工程指示 / 要求簡箋 ENGINEER INSTRUCTIONS(E.I.)

工程指示編號:	EI-7634	修改版本:	-
	HK-0678		
工程編號:	J 856	工程名稱:	天榮站
收件人:	生統/Maggie/謝永林	發件人:	Iris
工程項目:	平台百葉鐵件加工圖(GF-022)	日期:	15/04/2024

圖則登記表
DRAWING REGISTER

名稱	加力鐵通拆圖	制圖	謝永林	204.04.15	修改		
材料	100*50*4mm鐵通	復核	謝永林	204.04.15	日期		
顏色	熱浸鋅/塗瀝青油	批准	胡哥		圖號	GF022-TD

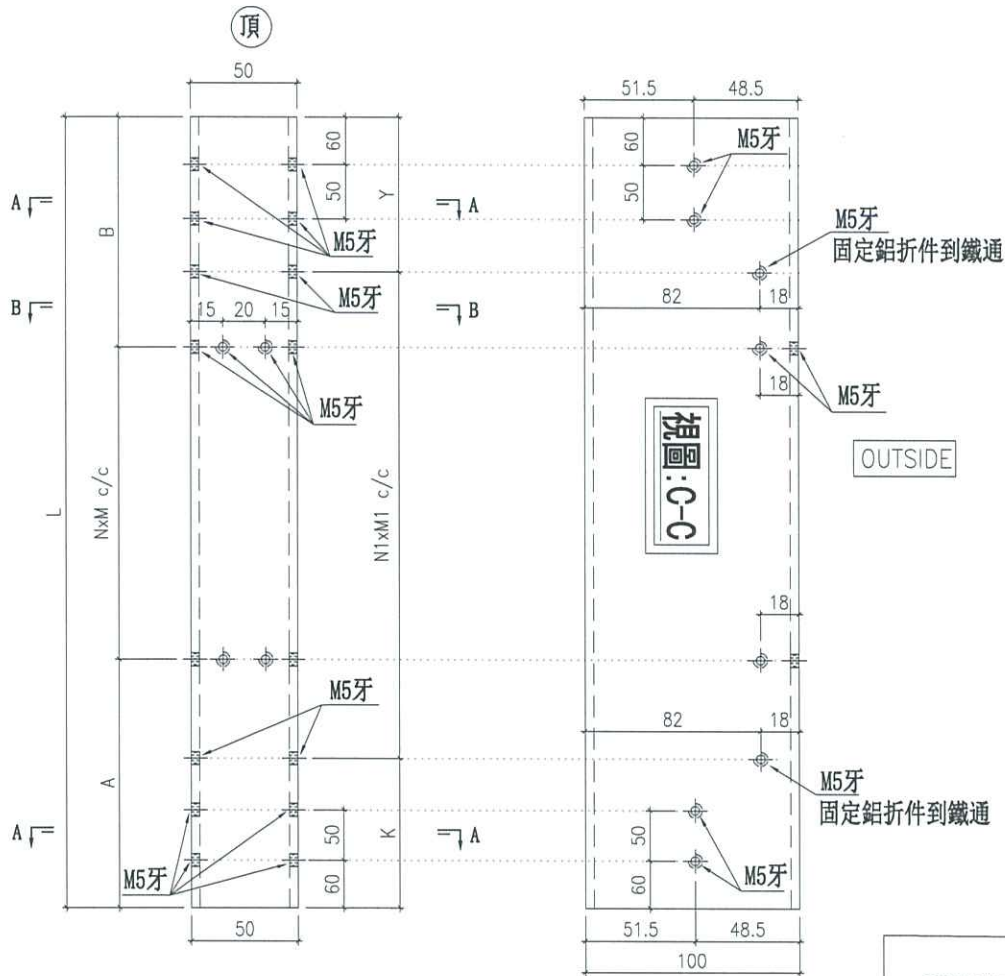
內容: 平台百葉鐵件加工圖(GF-022) 需熱浸鋅處理及提供證書 (此圖原已繪圖紙生產, 後因改圖需要重新生產) REV 9/1/24 REVISED CV1
完成上列要求日期: 22/04/2024

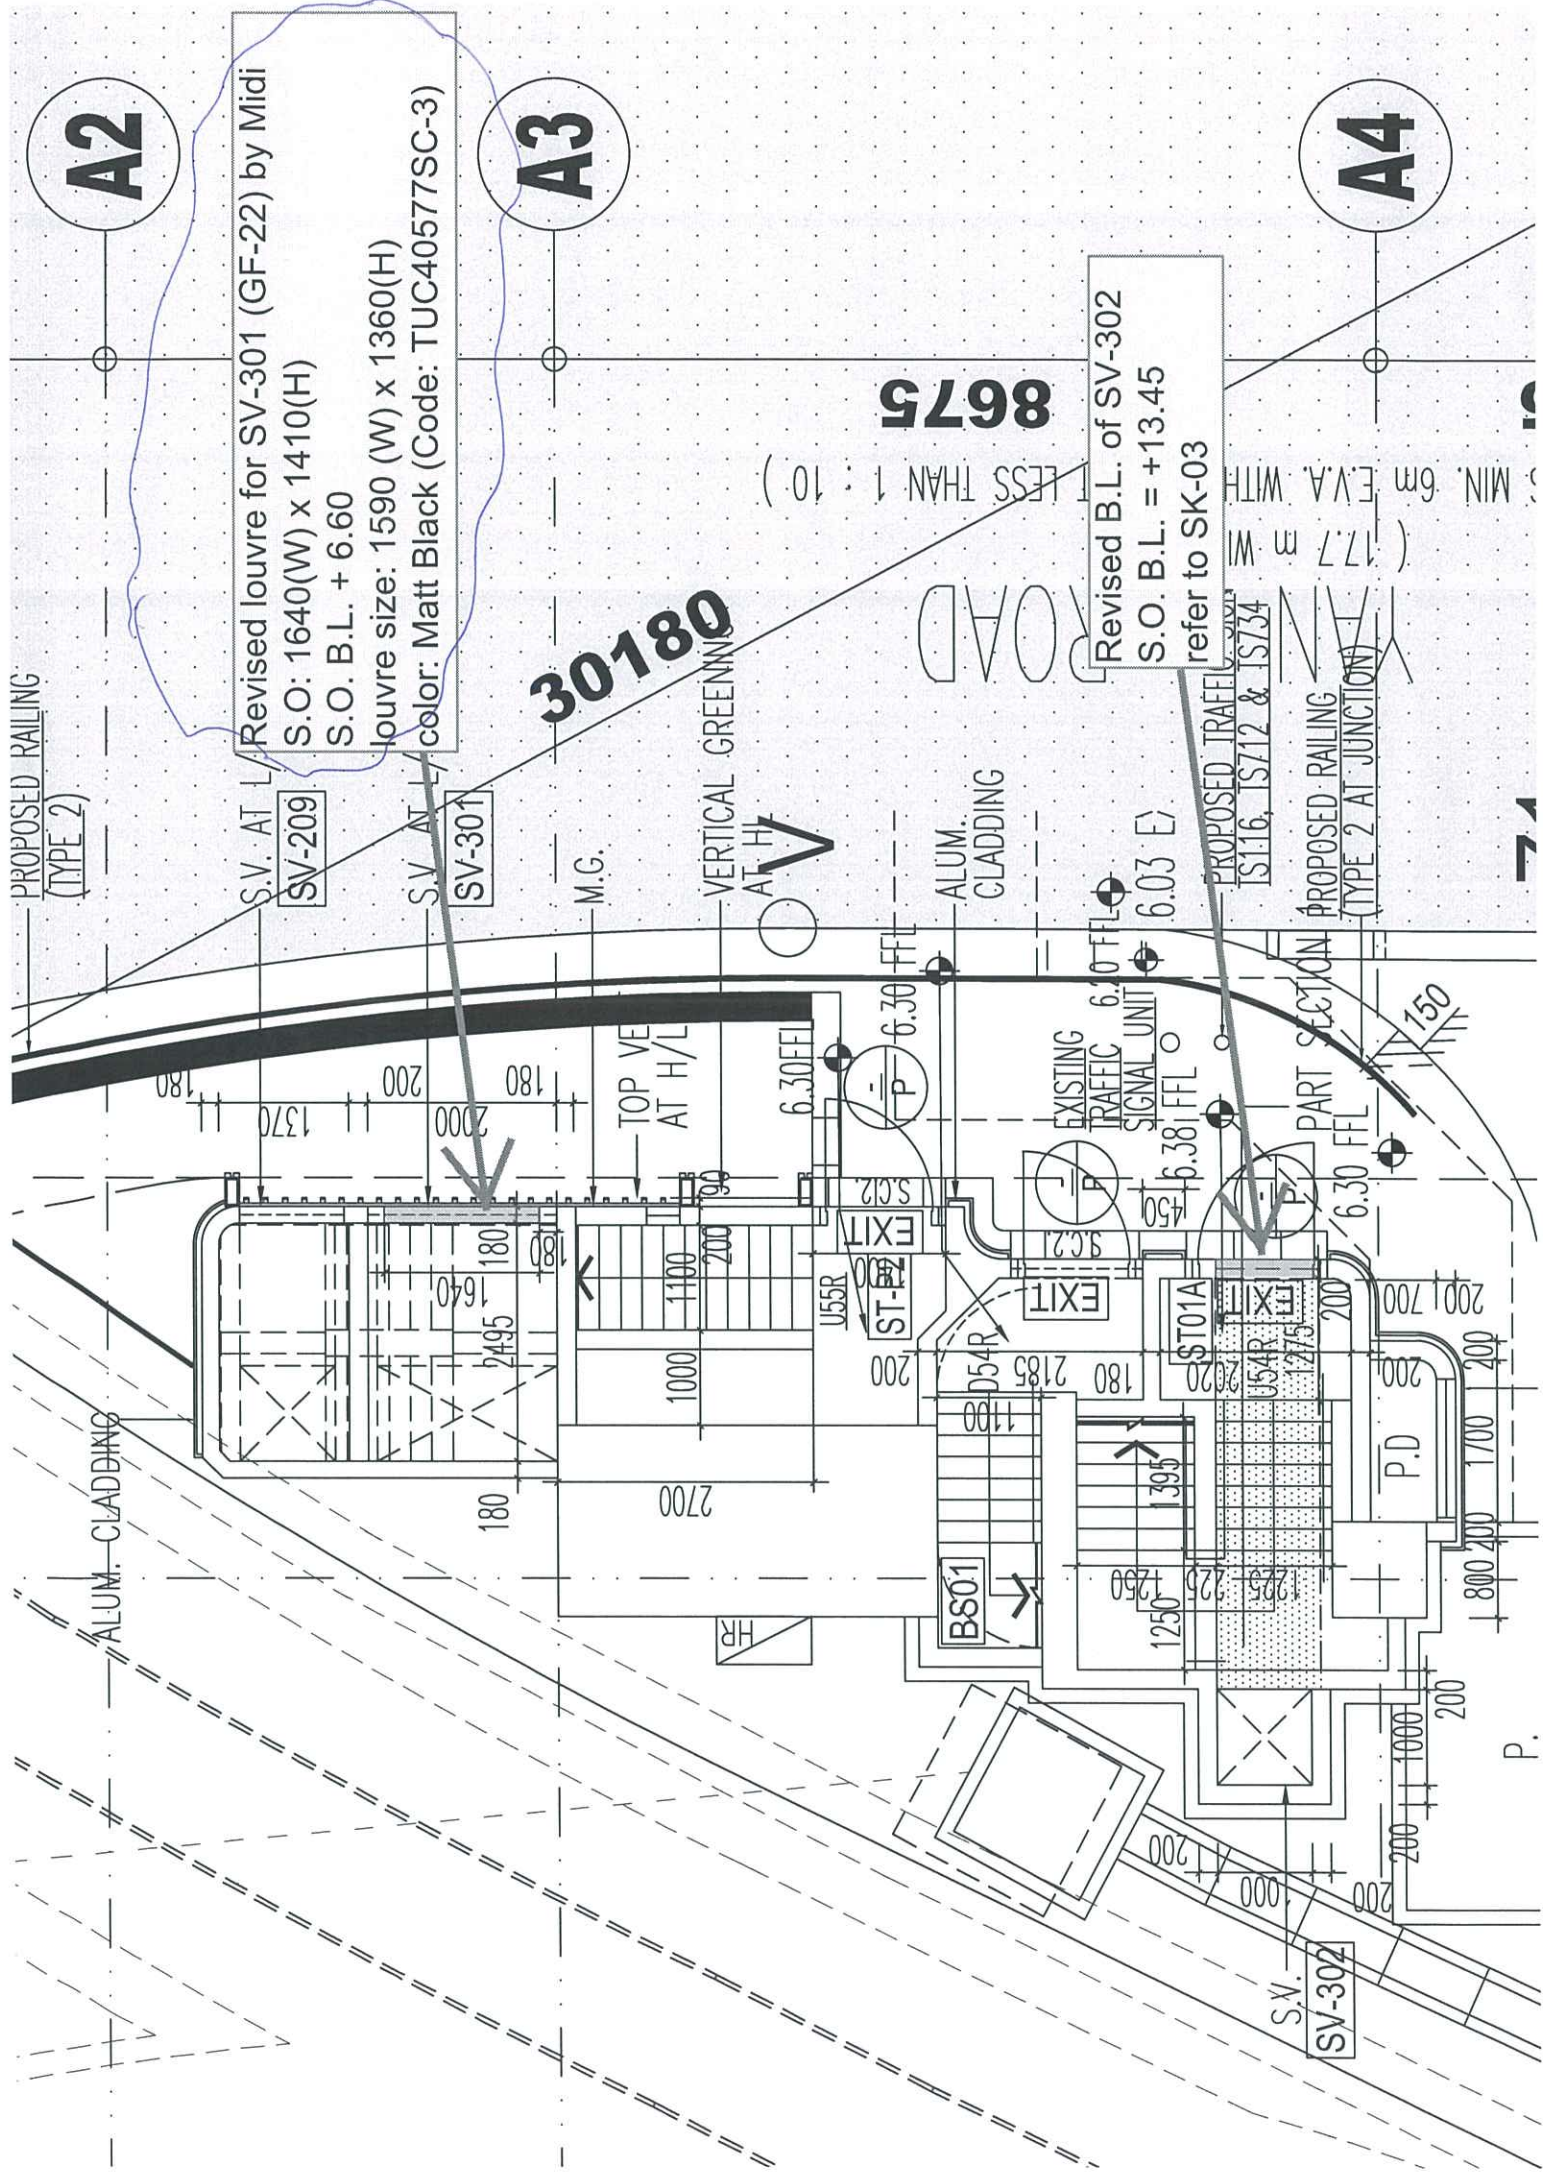
Revised louvre for SV-301 (GF-22) by Midi
 S.O: 1640(W) x 1410(H)
 S.O. B.L. + 6.60
 Louvre size: 1590 (W) x 1360(H)
 color: Matt Black (Code: TUC40577SC-3)

Revised B.L. of SV-302
 S.O. B.L. = +13.45
 refer to SK-03
